Réf. DPC : 2043-0801/04/2020-098PU (corr. DPC : C. Criquillon)
Réf. NOVA : 04/PFU/174196 (corr. DU : G. Vandebrouck)
Réf. CRMS : AA/AH/BXL22052_659_Capucins_27_Bains
Annexe : 1 dossier

Objet : BRUXELLES. Rue du Chevreuil, 28 / rue des Capucins, 17-23A / rue Blaes, 135-147.
Demande de permis unique portant sur la réalisation d'une issue de secours donnant sur les jardins de la propriété voisine.

Avis conforme de la CRMS

Plans et schéma joints à la demande de permis

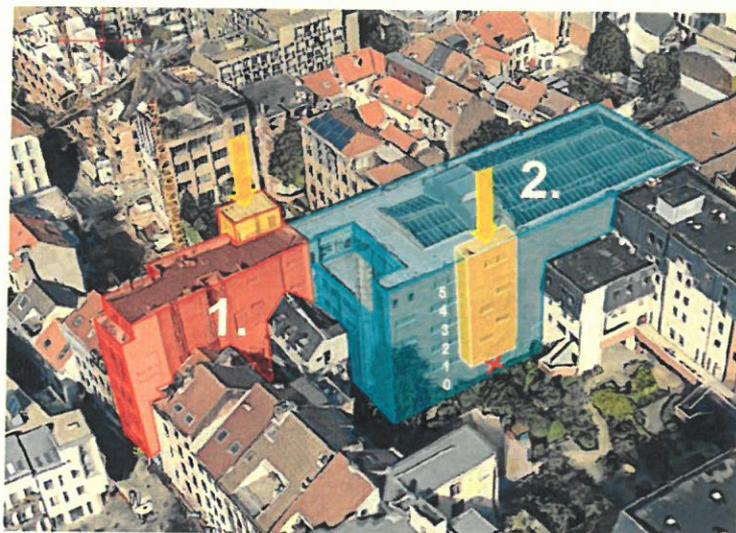
- * Prévoir des panneaux pleins de part et d'autre de la porte de sortie de secours pour respecter le caractère originellement très fermé de la façade latérale, et adapter les documents en ce sens. (NB : La Commission souligne une confusion concernant les panneaux fixes flanquant la porte de secours. Ils sont décrits dans le cahier des charges (5.3) comme étant vitrés mais représentés sur certains photo-montages comme étant en briques de verre, tandis que les plans les montrent pleins et en acier thermolaqué) ;

- * Effectuer les ancrages de la structure métallique extérieure dans les joints de maçonnerie afin d'éviter d'endommager les briques. Le cahier des charges, qui ne donne pas d'information à ce sujet, doit être complété sur ce point ;

- * Opter pour des teintes de finition sobres et s'intégrant au maximum aux éléments architecturaux existants. Côté extérieur, le gris moyen proposé sur les photos montages tant pour la porte que l'escalier semble assez approprié. Il sera demandé que la référence NCS de la teinte de finition soit soumise à la Direction Travaux pour approbation préalable. Côté intérieur, la teinte de la porte devra être une nuance de blanc similaire à celles des carrelages muraux ou des murs eux-mêmes ;

- * Préciser les dessins de détails du dispositif de fermeture prévu au bas de l'escalier et privilégier l'installation d'un portillon simple plutôt que le dispositif de type « cage » renseigné par les photomontages ;

- * Éviter toute minéralisation supplémentaire au bas de l'escalier, à l'articulation avec le jardin, et dans cet objectif réaliser des fondations ponctuelles, dont l'emprise sera limitée au maximum.
